ATB398 トランスファースタンドAX に改良がありました (2021/8/21 現在)

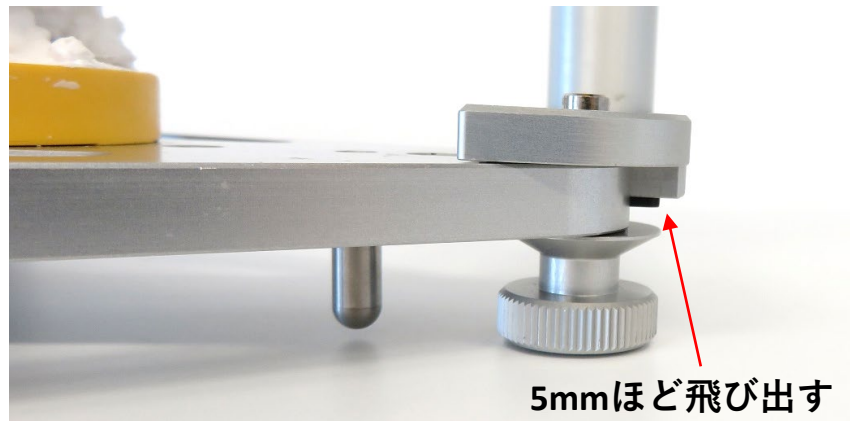
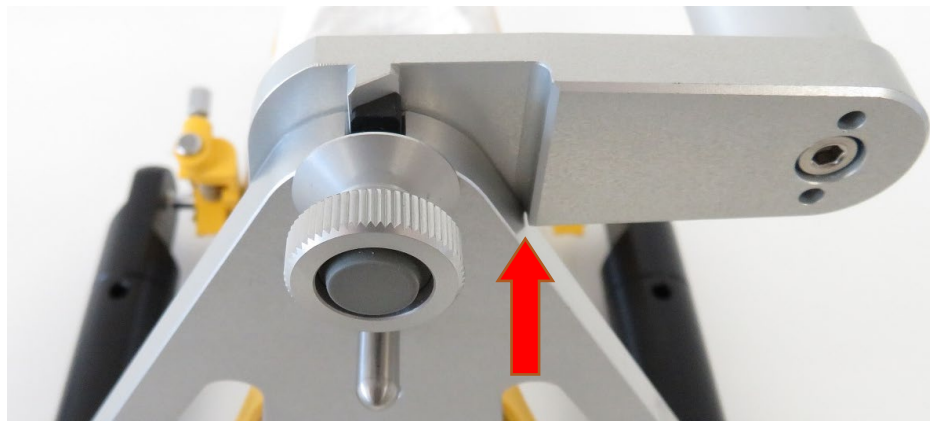
お持ちのATB398 トランスファースタンドAXの裏側が赤い矢印部分のように角張っている場合、SAM NEOに装着すると一部が接触し奥まで入りません

斜めのカットが設けられ、奥まで入るよう変更されています

新しくATB398をご購入いただく、もしくはATB397 トランスファースタンドSEをご購入ください
